Merknadsskjema – Offentleg ettersyn & høyringar - Manger sentrum aust – PlanID 12602018000300

Figur 2. Utsnitt som synar delar av dei aktuelle planane med 50 m offset av senterlinje veg i plan for FV. 565 markert.

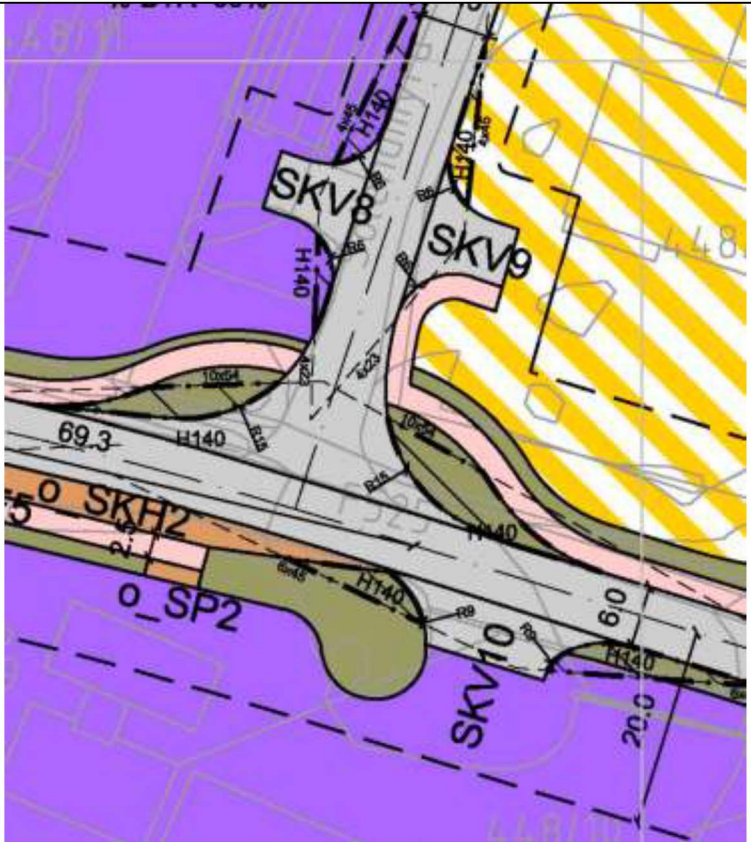
9. Vi meiner at byggjegrensa mot den planlagde fylkesvegen aust i planområdet ved BN4, del av FV. 565 – Arm mot Manger må haldast på 50 meter frå planlagt vegmidte. Dette for å ha rom for å byggje den prosjekterte løysinga.

Plankonsulent og Alver kommune føreset at VLFK synar har synt til del av FV. 565-planen som ligg like aust for BKB2 og BN4, og ikkje like sør då dette vil medføre «tap» av betydeleg næringsareal.

I BN4 er byggjegrensa synt med 4 meter frå

føremålsgrense/eigedomsgrense mot aust. Denne byggjegrensa er godt utanfor 50 meter frå senterlinje veg for «armen» i reguleringsplanen for FV. 565. Det vert difor ikkje gjort endringar på byggjegrense i BN4.
